改善箇所説明図①

圧縮天然ガス車(CNG車)において、スタータへの電気配線の耐熱性が不十分なため、排気管からの熱により被覆が剥がれてケーブルが露出するものがある。そのため、最悪の場合、電気配線が短絡して、原動機が停止し、再始動できなくなるおそれがある。

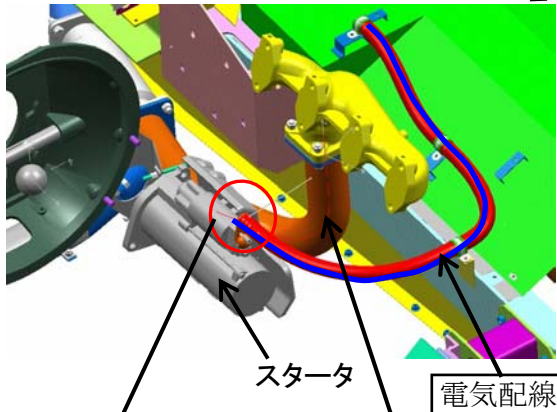
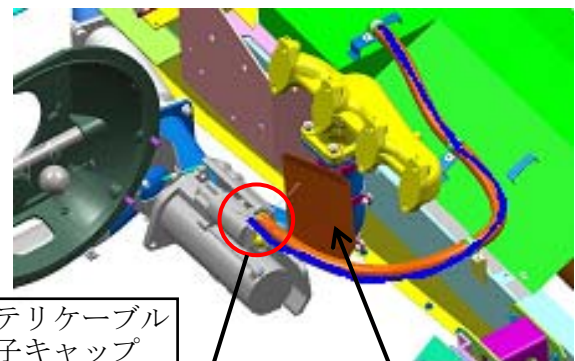
基準不適合箇所

改善の内容：全車両、排気管に遮熱板を取り付け、バッテリーケーブル端子キャップを対策品に交換する。また、当該電気配線に断熱用被覆を追加する（被覆追加作業が困難な車両は、電気配線に対策品と交換する。）。なお、当該電気配線に損傷があるものは、電気配線に対策品と交換する。
